Samrådsredogörelse

Detaljplan för Rustmästaren 2 i stadsdelen Bagarmossen, Dp 2016-19586

Del 2 - Synpunkter från remissinstanser, sakägare och övriga sammanställda i sin helhet utan kommentarer.

Bild 3. Vägarna 1 och 3 bör helst inte ansluta till Bergsrådsvägen, utan borde sluta i vändplatser. Bergsrådsvägen bör inte få flera infarter.

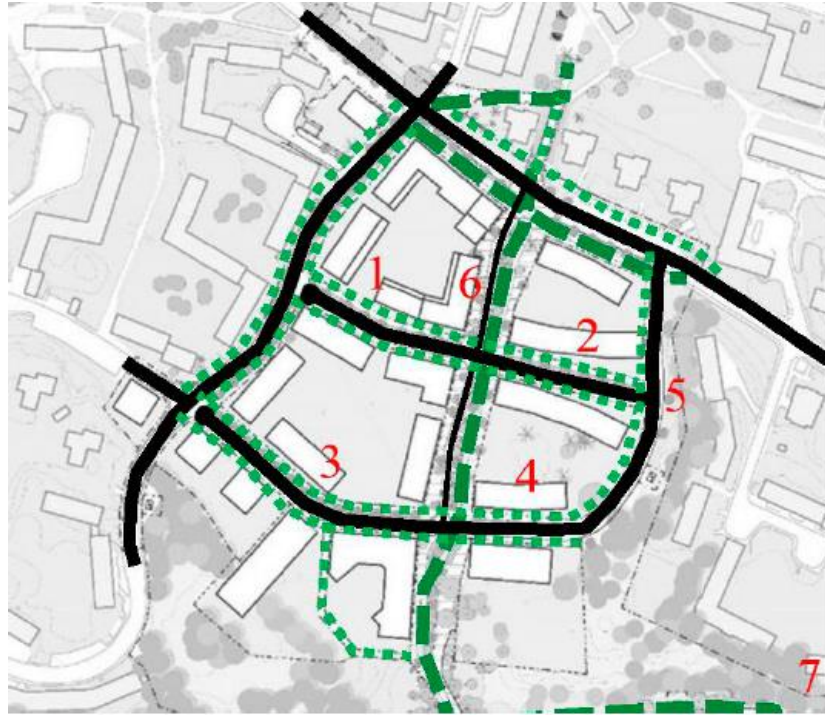
Anslut inga nya vägar till Bergsrådsvägen, då dess slutna loop bidrar till lugnet.

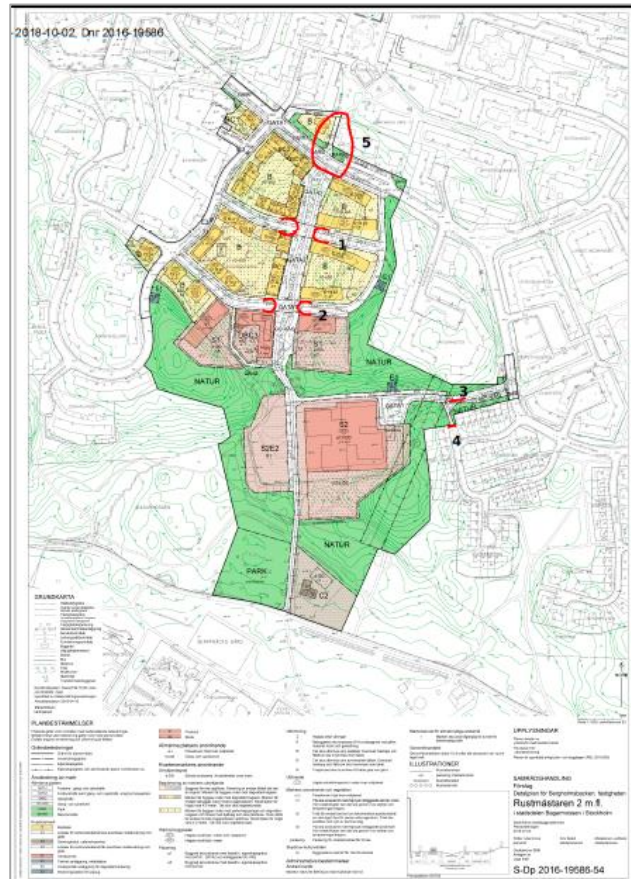
- Angör vändplaner vid markeringar 1 och 2 i den markerade plankartan. Låt ej bilväg korsa GC-väg. Detta kan kräva visst ingrepp och medföra flytt av bebyggelse för att göra plats för vändplaner.
- Låt GC-väg gå över eller under Rusthållarvägen för en obruten GC-väg från T-Bagarmossen till T-Skarpnäck. Angör överfart eller underfart vid markering 5 i den markerade plankartan.
- Slopa de enkelriktade gatorna mellan markeringar 1, 2 och 5 i den markerade plankartan och frigör mark för mellanmännisklig verksamhet.

Förbättra säkerhet för GC-väg vid planerad vändplan/stickväg till skola. Förhindra biltrafik som smiter över på GC-väg vid skola.

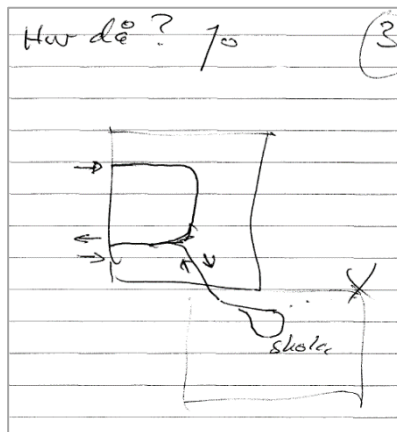
Separera trafik flödena för gång-, cykel- och biltrafik så får vi en säker och trygg bostadsmiljö och skolmiljö. Genomfartstrafik cyklar och gående gör som förbifartsled från bostäder och skola. Ungefär som idag.

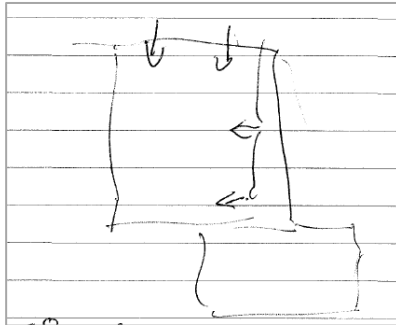
Bilar: från Bergrådsvägen i en enkelriktad slinga från väster. Dubbelriktad i den södra delen så allmän kan åka till och från nya skolan. Ingen tillfart från öster av bilar bara cykel och gående.

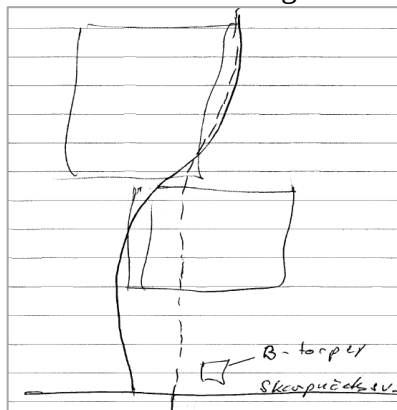
Gående: Till och från bostadsområdet från Rusthållarvägen dvs norrifrån. Kortaste vägen till tunnelbana.

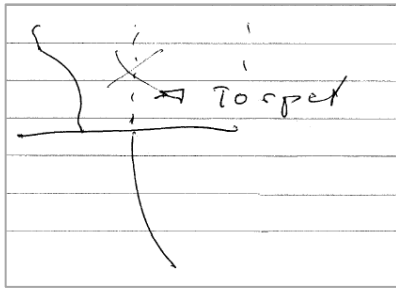
Trafik Skarpnäck-Bagarmossen. låt den följa dagens läge men låt den gå längre västerut vid fotbollsplanen och backen vid Bergholmstorpet. Separat gångväg och cykelväg. Fyrvägskorsningen vid Bergholmstorpet gör om till två T-korsningar. Backen bör göras mindre brant dvs man lägger den ”på skrå”.
